品番	TMJ40R2	B	品名	壁付サーモスタット混合水栓	1 / 3
----	---------	---	----	---------------	-------

金具補修品互換性情報

2-A1-0015

件名 吐水口補修時の注意情報

新旧製品識別方法

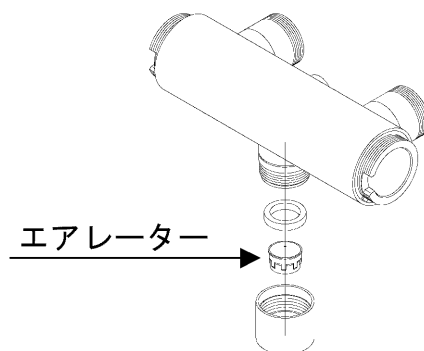
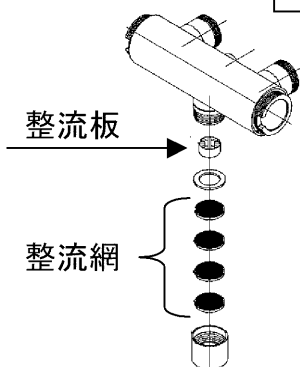
前期型品

切替時期 2011 年 6 月頃

後期型品

補修品選定

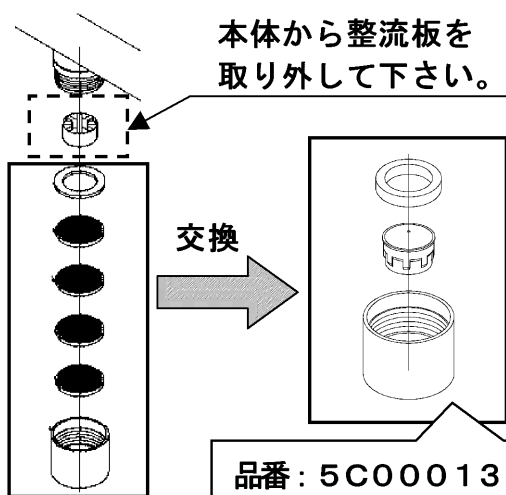
前期型品

本体から整流板を取り外して下さい。

品番: 5C000132

注意 旧型品を補修の際は、整流板の抜き忘れにご注意下さい。
 整流板は、水栓本体側に取り付いています。

後期型品

5C000132で補修できます。
(そのまま取り付けます)
